女川原子力発電所第2号機 工事計画審査資料	
資料番号	02-他-F-19-0009_改9
提出年月日	2021年9月21日

地下水位低下設備に係る設置変更許可申請書の記載内容との比較表

2021年9月

東北電力株式会社

図 3.3.3-3 評価に用いる地下水位

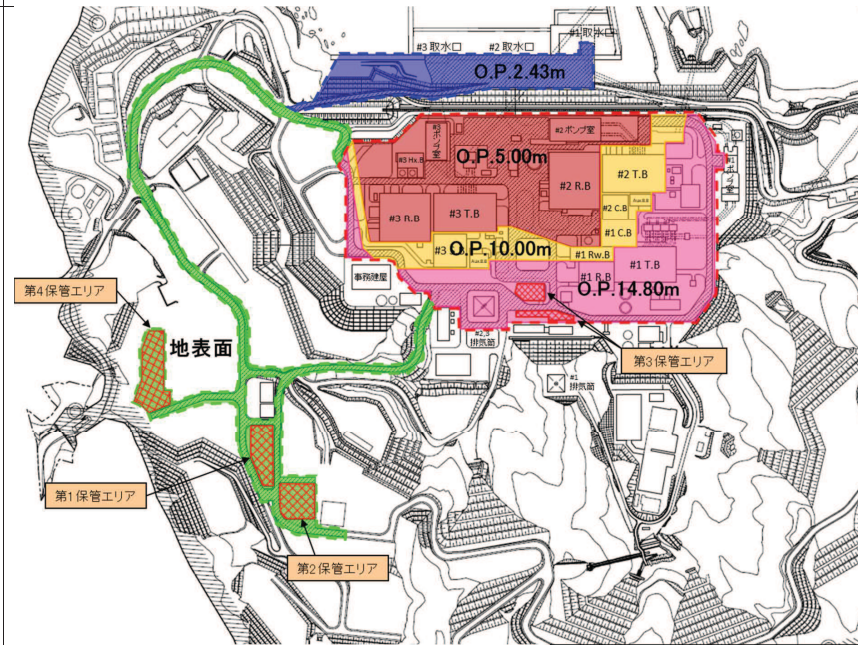
添付書類「VI-2-1-3 地盤の支持性能に係る基本方針」に基づき，地下水位低下設備の機能を考慮した浸透流解析により算出した地下水位分布を用いて評価に用いる地下水位を設定するエリア (O.P. 14.8m 盤) については，地下水位分布を包絡するように保守的に設定することとし，地下水位を O.P. 5.0m, O.P. 10.0m, O.P. 14.8m の3エリアに分けて設定する。

防潮堤より海側 (O.P. 3.5m 盤) については，朔望平均満潮位である O.P. 2.43m とする。

上記以外の箇所については，保守的に地下水位を地表面に設定する。

図 3.3-8 浸透流解析を用いた設計用揚圧力・設計用地下水水位の設定フロー

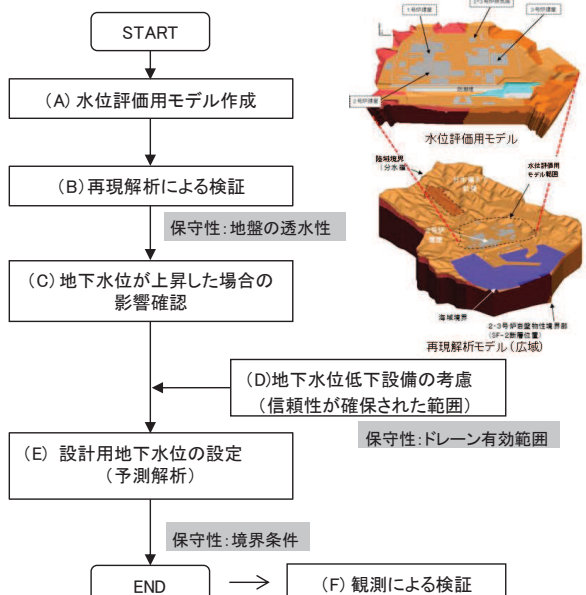
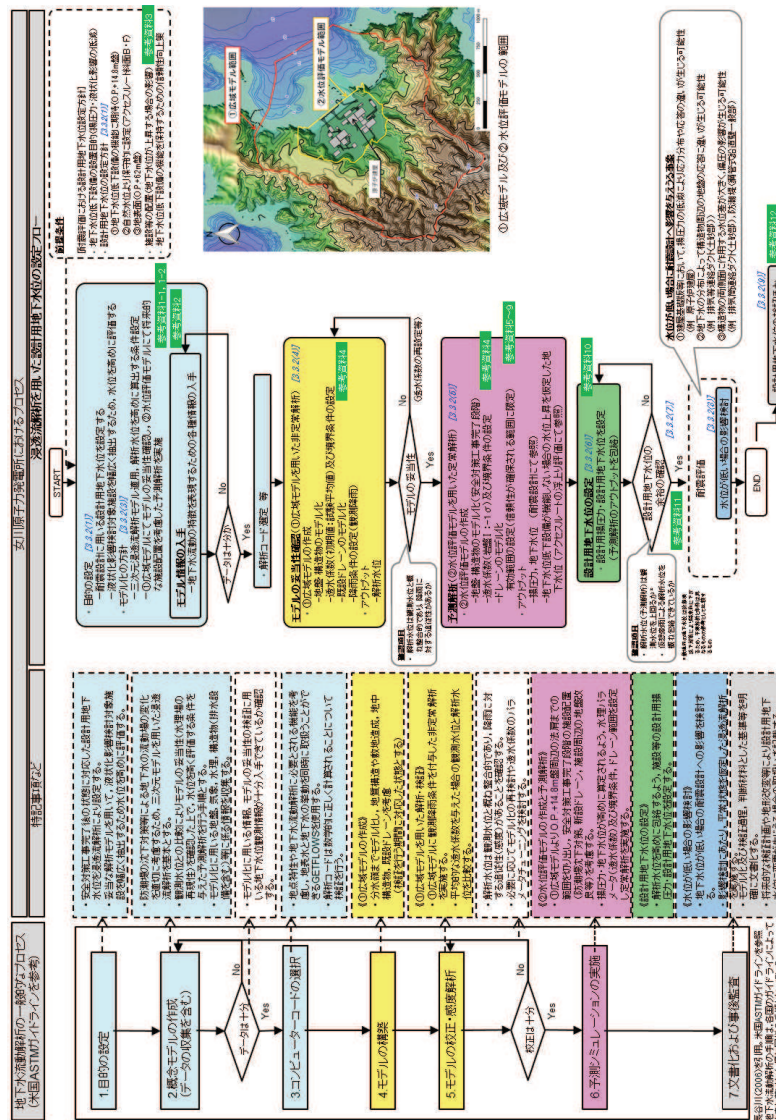
・ 詳細設計を踏まえ具体化した事項  
 (工事計画認可では、標準的なフローを参考に構成を見直し、(A)～(F)の要素を再構成。なお、工事計画認可では「水位が低い場合の影響検討」を追加しているが、基本的な解析プロセスに変更はない。)

図 3-1 耐震評価において地下水位の影響を受ける可能性のある施設等

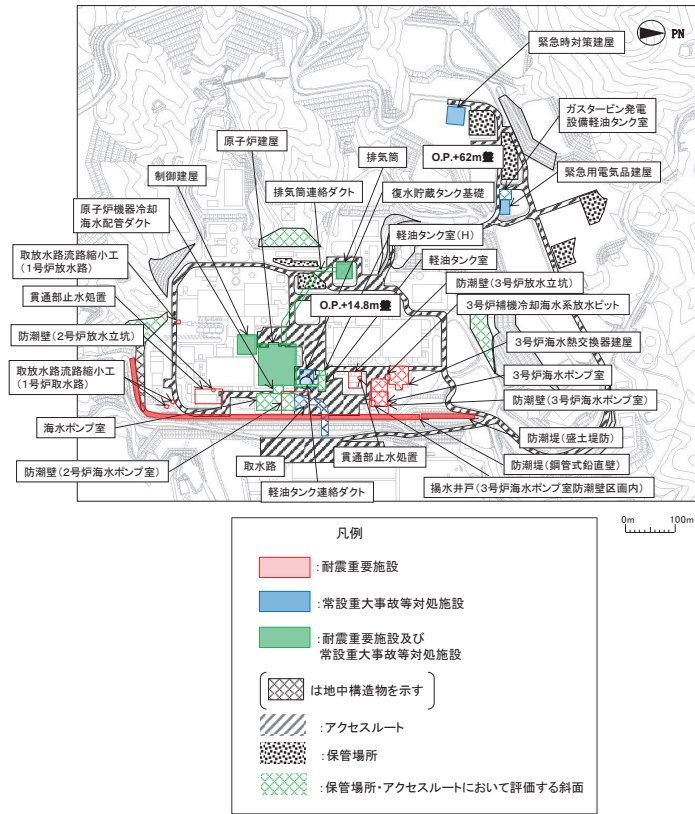
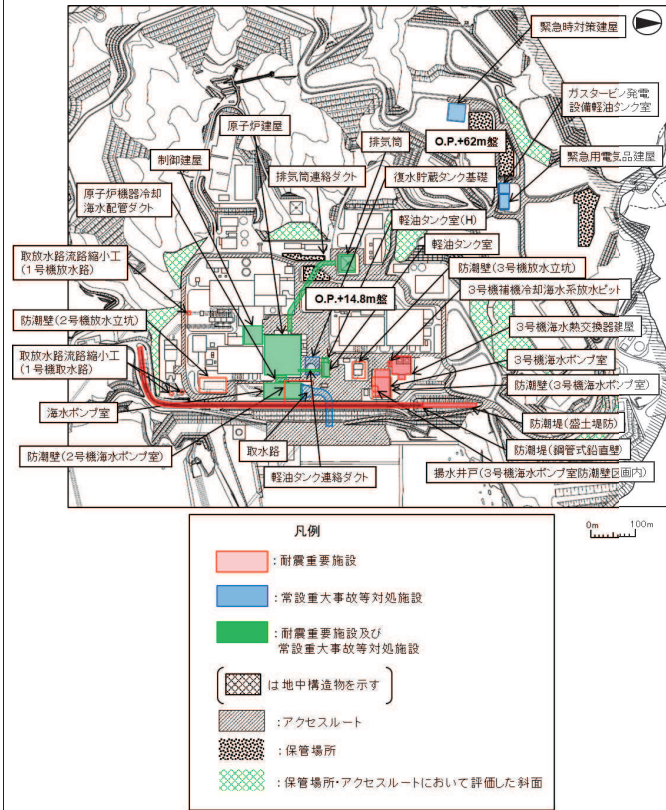
補足-600-1 地盤の支持性能について  
 ・詳細設計を踏まえ具体化した事項  
 (工事計画認可では設計において地下水位の影響を受けない貫通部止水処置を記載削除)

図 3.3-82 防潮堤沈下対策による影響範囲と今後の地下水位観測計画

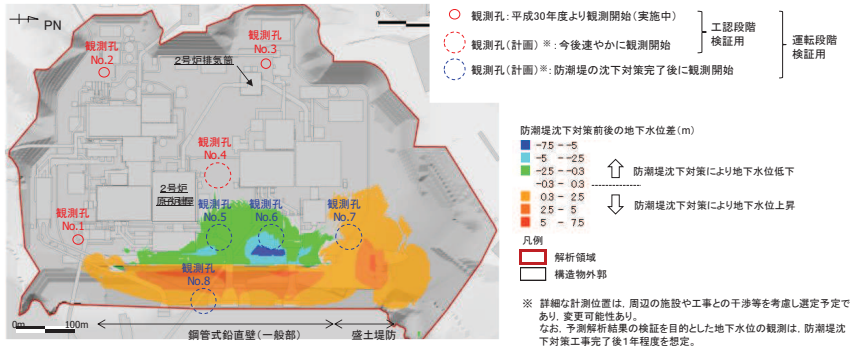
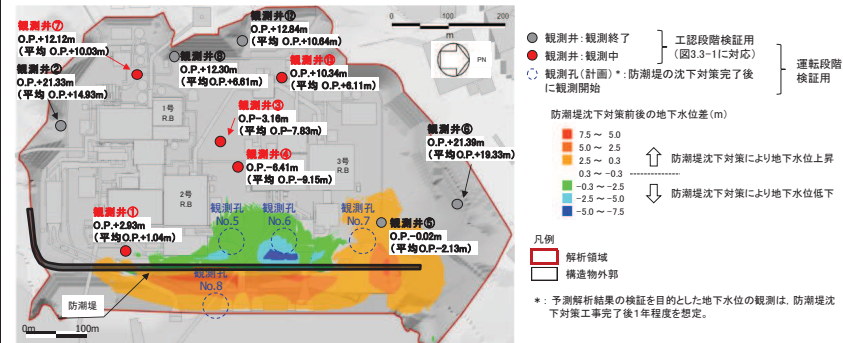
・記載表現の相違  
 （工事計画認可では観測データを追加し説明。防潮堤沈下対策完了後の観測計画は変更なし）

図 6-4 地下水位低下設備機能喪失後の水位低下措置完了時間(α1及びα2)

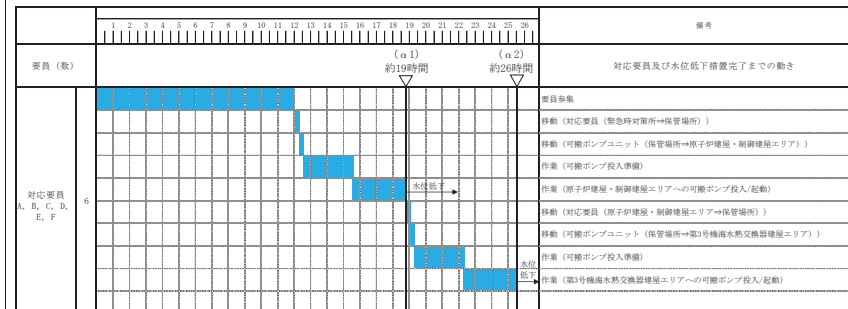
・ 詳細設計を踏まえ具体化した事項  
 (1系列動作不能時のAOTを具体化。(表7-3に記載))

図 3.3-26 集水機能の信頼性に係る基本検討フロー

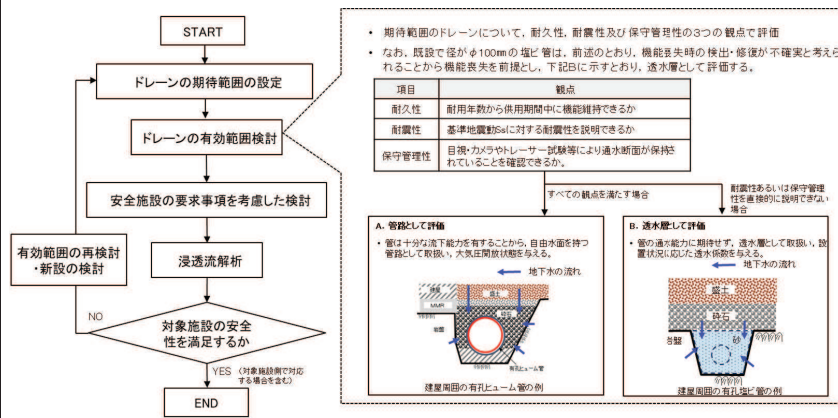
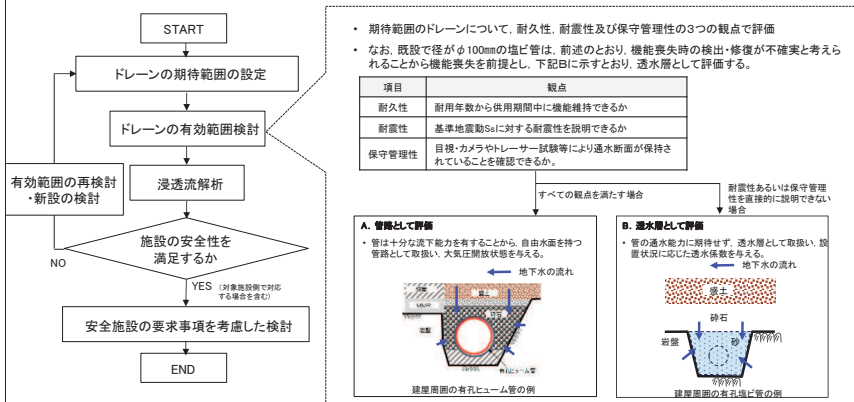
・記載表現の相違  
 (図 3.3-28 集水機能の信頼性に係る詳細検討フローと整合するよう記載適正化を図っている(「安全施設の要求事項を考慮した検討」を浸透流解析の前に移動)が基本方針に変更なし)

図 5-4 既設ドレーンの期待範囲の設定 (Step①)

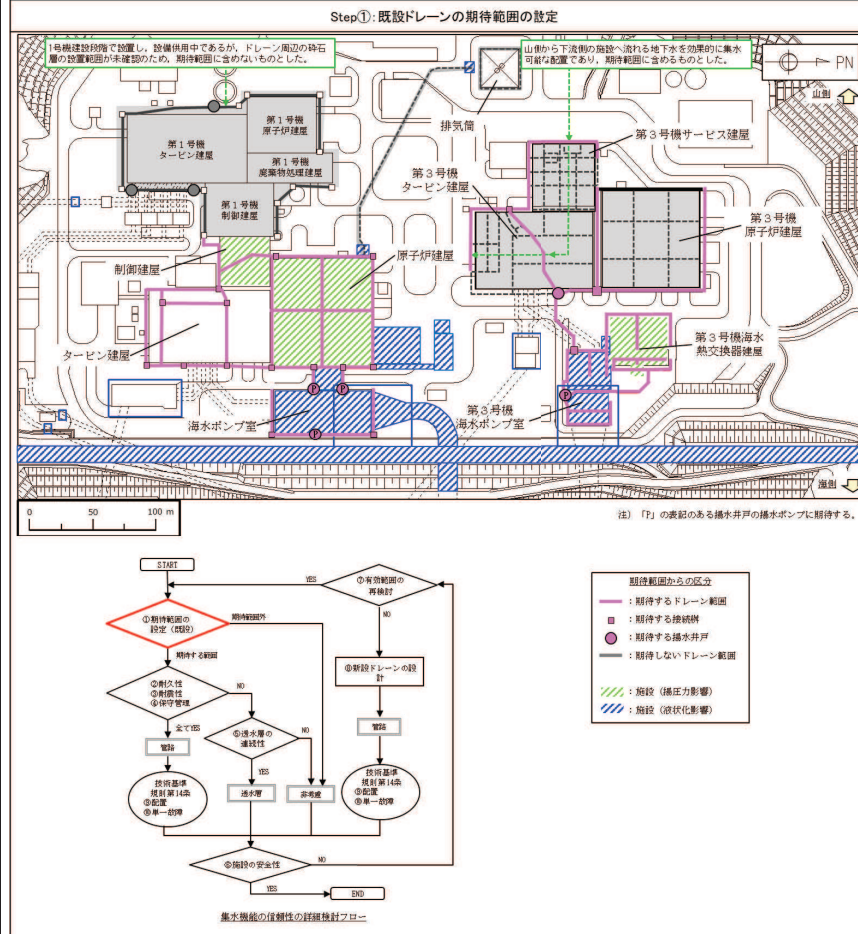
・ 詳細設計を踏まえ具体化した事項  
 (3号機エリアの一部は、山側から下流側へ流れる地下水を効果的に集水可能であるため、期待範囲に含めるものとした。また、詳細設計段階における検討を踏まえ、排気筒周辺にはドレーンを新設せず、安全性を確保する方針とした。)

図 5-5 耐久性の観点からの整理結果 (Step②)

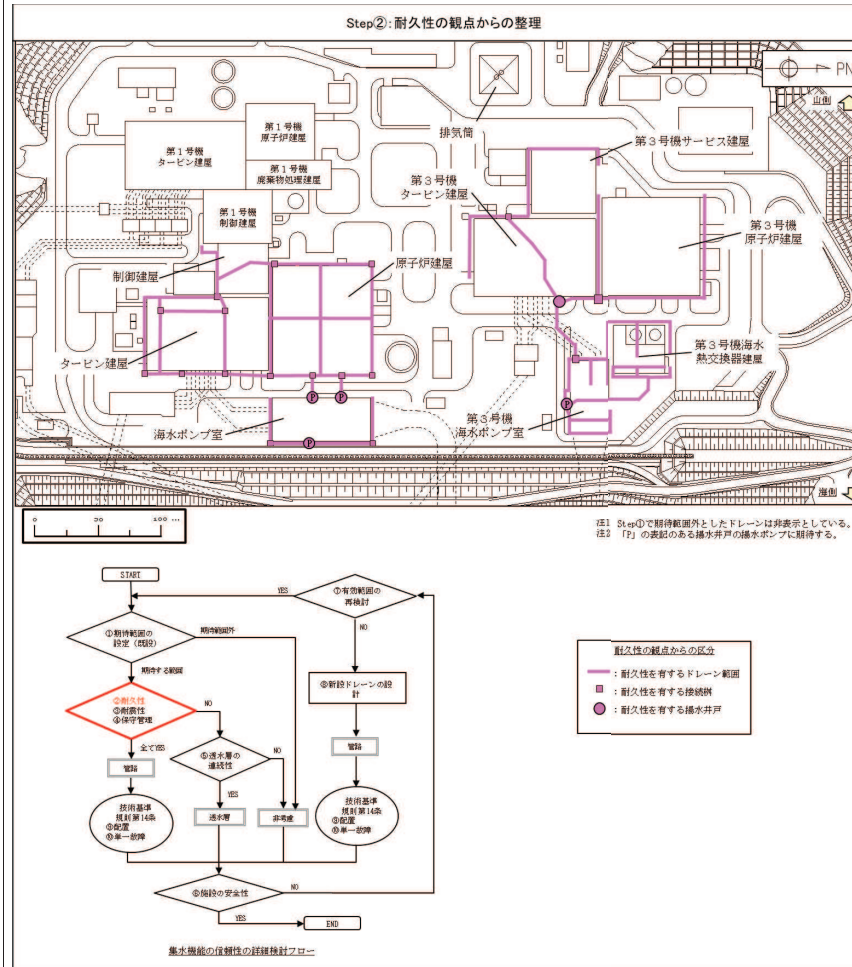
・ 記載表現の相違  
 (Step①で期待した全範囲が  
 耐久性有りと判断)

図 5-6 管の耐震性・透水層の連続性の観点からの整理結果 (Step③・⑤)

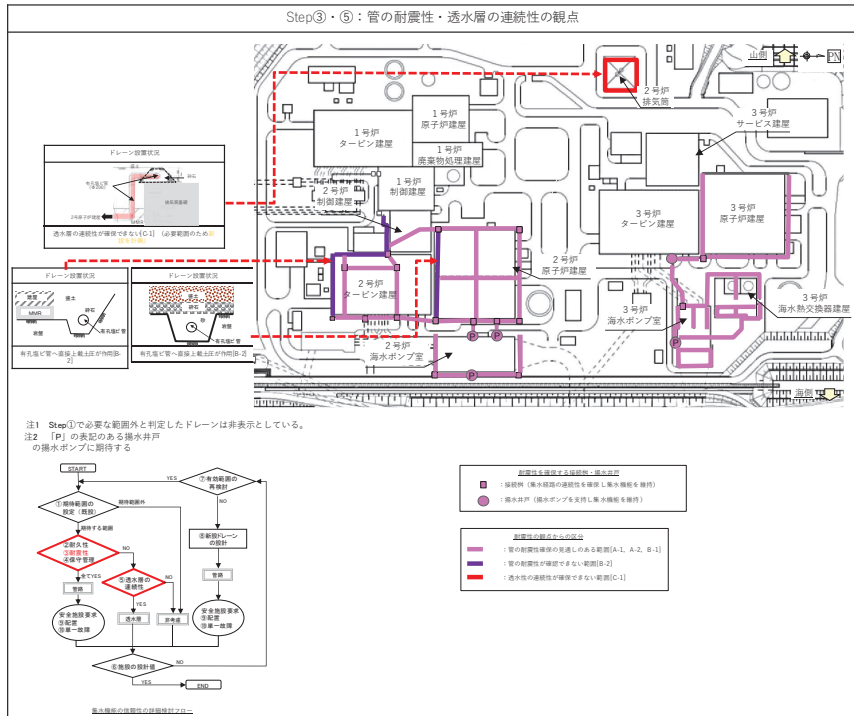
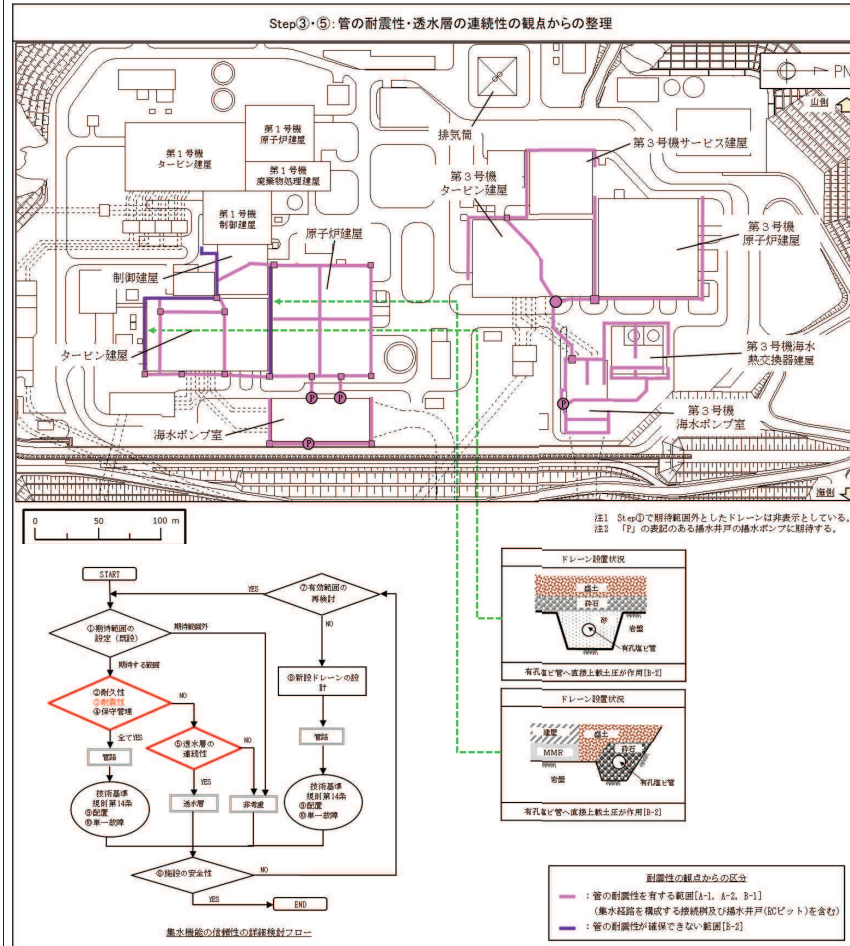
記載表現の相違  
 (最終的に管路として扱うドレインの耐震性の確認結果は、別途耐震計算書にて説明)

図 5-7 管の保守管理の観点からの整理結果 (Step④)

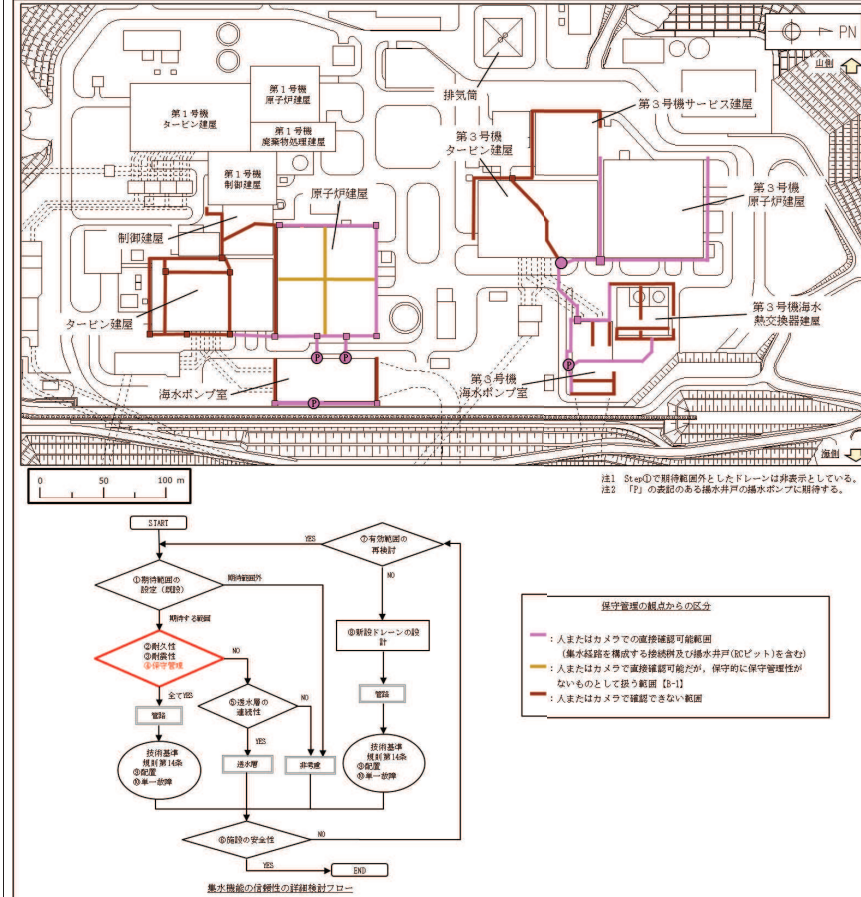
記載表現の相違  
 (設置変更許可同様、管径により保守管理性を区分)

図5-8 安全設備の要求の観点からの整理結果 (Step⑨・⑩)

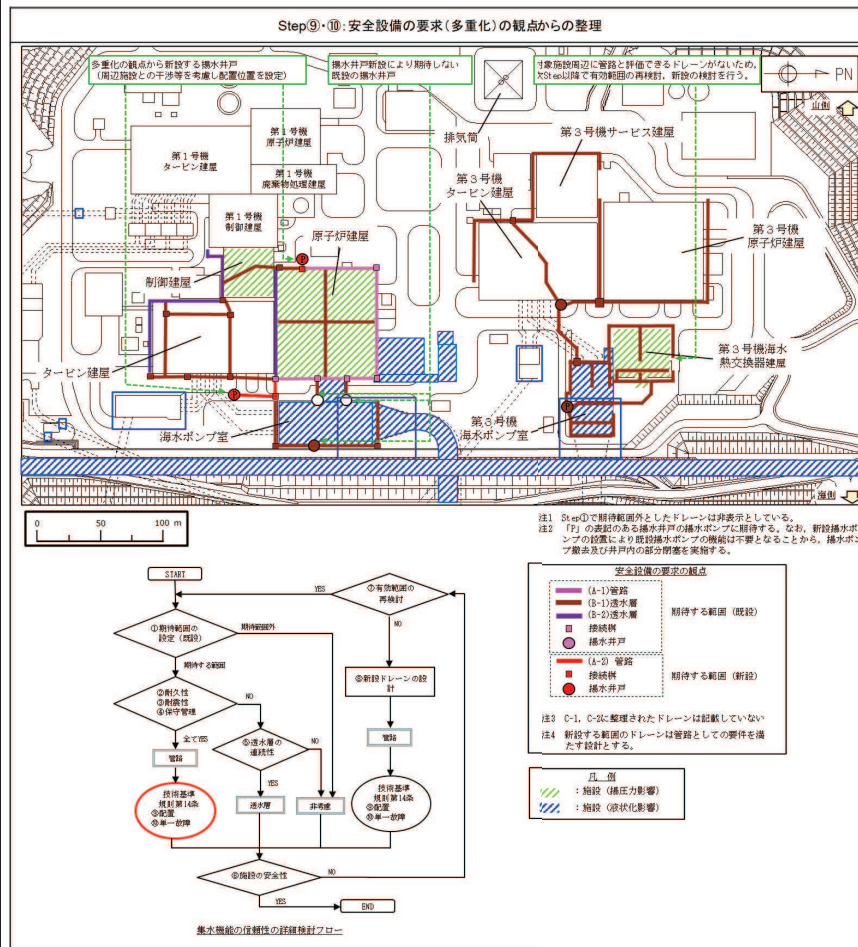
・ 詳細設計を踏まえ具体化した事項  
 (周辺施設との干渉等を考慮し揚水井戸の配置位置を設定。また、既設の揚水ポンプの取扱いを踏まえ記載適正化(2号機海水ポンプ室周辺))

図 5-9 有効範囲の再検討での整理結果 (Step⑦)

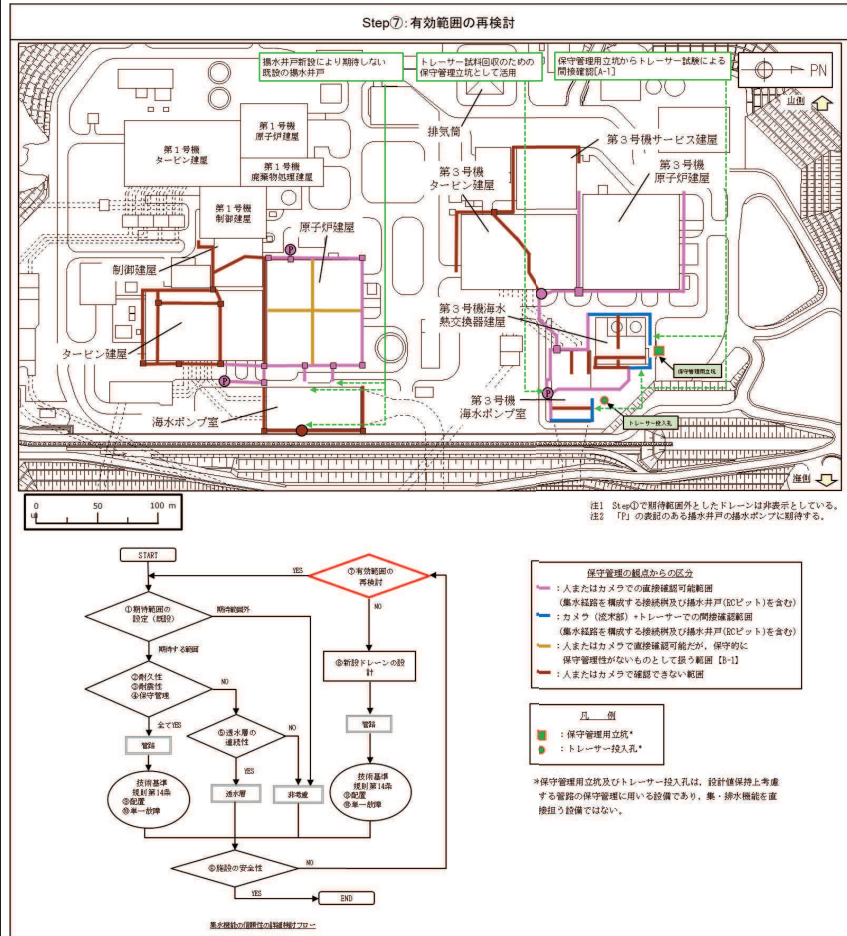
・ 詳細設計を踏まえ具体化した事項  
 (保守管理性を確保するための保守管理立坑・トレーサー投入孔の配置検討結果を反映)

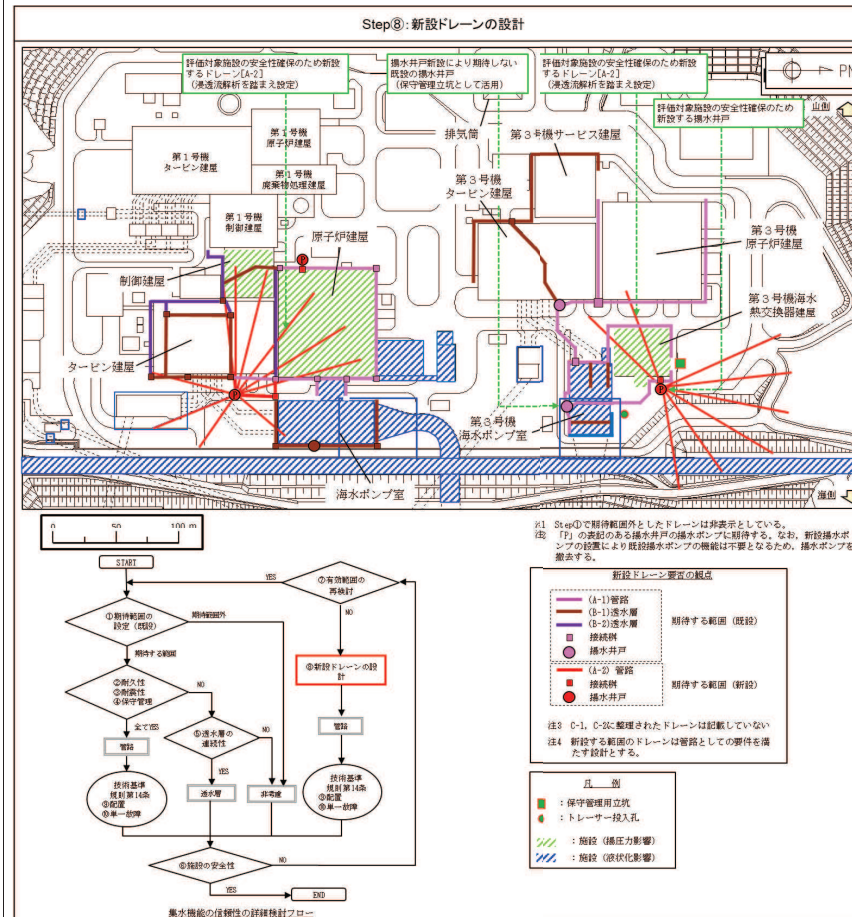
・ 詳細設計を踏まえ具体化した事項  
 (詳細検討結果を踏まえ、2号機排気筒へは新設を行わず、2号機原子炉建屋と3号機海水熱交換器建屋周辺にドレーンを新設することで安全性を確保する設計とした。新設ドレーンの配置は浸透流解析結果を踏まえ設定した。なお、施設直下の既設ドレーン(φ50mm有孔塩ビ管)は設置変更許可同様考慮しない設計とした。)
